Ibagué, 11 de mayo de 2022

**RESPUESTA DE OBSERVACIONES AL PROCESO DE LICITACIÓN PÚBLICA No. 110 DE 2022 CUYO OBJETO ES “CONTRATAR LAS CANTIDADES DE OBRAS NECESARIAS PARA LA PUESTA EN FUNCIONAMIENTO DEL PROYECTO ACUEDUCTO COMPLEMENTARIO DESDE LA BOCATOMA COCORA HASTA LA PTAP LA POLA Y LAS LINEAS DE ABASTECIMIENTO Y DISTRIBUCION DEL TANQUE SUR EN LA CIUDAD DE IBAGUE”.**

# DETALLES DE VALVULAS

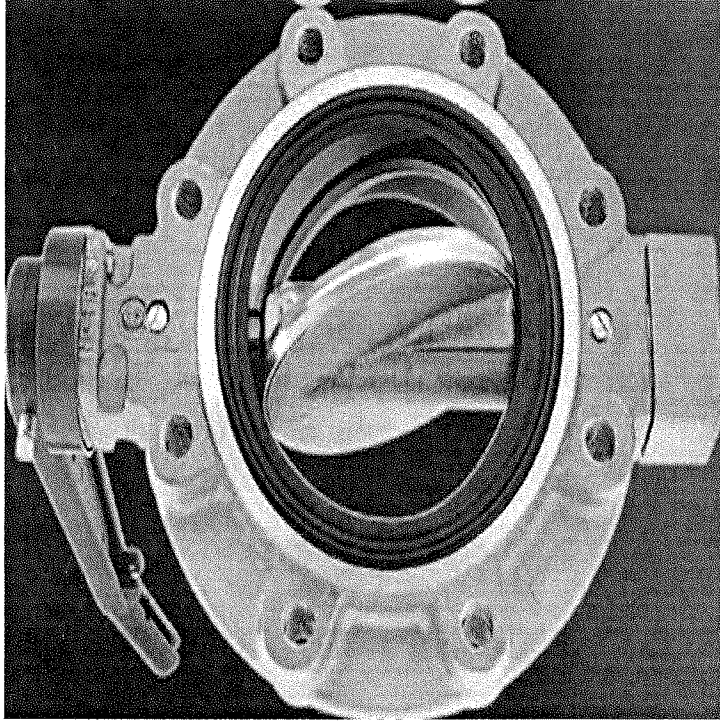
- 4) el ítem de la válvula Anular no dice la Presión Nominal, no especifica el tipo de uso, si es on-off o de regulación; además no se describe el voltaje del actuador que puede ser 220 o 440, ni su frecuencia.

- 5) Válvula Mariposa doble excentricidad con contra peso hidráulico PN40 de 36" cierre automático, le falta la definición del mecanismo, presiones operación, manejo del tablero, sistema operativo, etc.

1. Se realizó la inclusión de los parámetros de presión en los accesorios y tuberías, para el caso de la asignación de grados específicos para la instalación de los accesorios se debe definir una vez el futuro contratista realice la localización y replanteo del proyecto, por lo que para el caso de la solicitud, se asignaron los rangos estandarizados en grados en los que se encuentran las deflexiones de los codos.
2. La unión es Tipo Dresser para unión de Hierro Ductil con GRP.
3. Se complementó la información requerida a los accesorios en CCP y GRP dentro del presupuesto.
4. Se anexa la especificación técnica de la válvula anular con la información requerida.
5. Se anexa la especificación técnica de la válvula mariposa con la información requerida.
6. Respecto a los macromedidores se especifica que son de sonda inducida.

VALVULA ANULAR	
<b>Descripción</b>	Válvula de control anular
<b>ELEMENTO</b>	
<b>CANTIDAD</b>	2
<b>PROCESO</b>	Control de presión ingreso a PTAP
<b>DIAMETRO</b>	24 pulgadas
<b>MATERIAL</b>	Cuerpo: acero al carbono Interno: acero inoxidable
<b>MATERIAL TUBERIA</b>	24 pulgadas
<b>TIPO DE SELLOS</b>	Metal-metal o sello blando
<b>UBICACIÓN</b>	Línea de aducción Caja de válvulas entrada PTAP LA POLA. Ibagué, Tolima.
<b>TIPO DE FLUIDO</b>	Fuente de agua superficial - río Cocora
<b>PRESION ESTATICA AGUAS ARIBA</b>	165 mca
<b>PRESION NOMINAL DE TRABAJO</b>	25 bares
<b>MAXIMO DIFERENCIAL DE PRESION</b>	60 mca
<b>TEMPERATURA MEDIA AGUA</b>	21 Grados Celsius Tipo: eléctrico con variante para operación manual
<b>ACTUADOR</b>	Alimentación: 440 contacto 4 a 24 ma Coon Switch de retroalimentación
<b>Tipo de uso</b>	Regulado
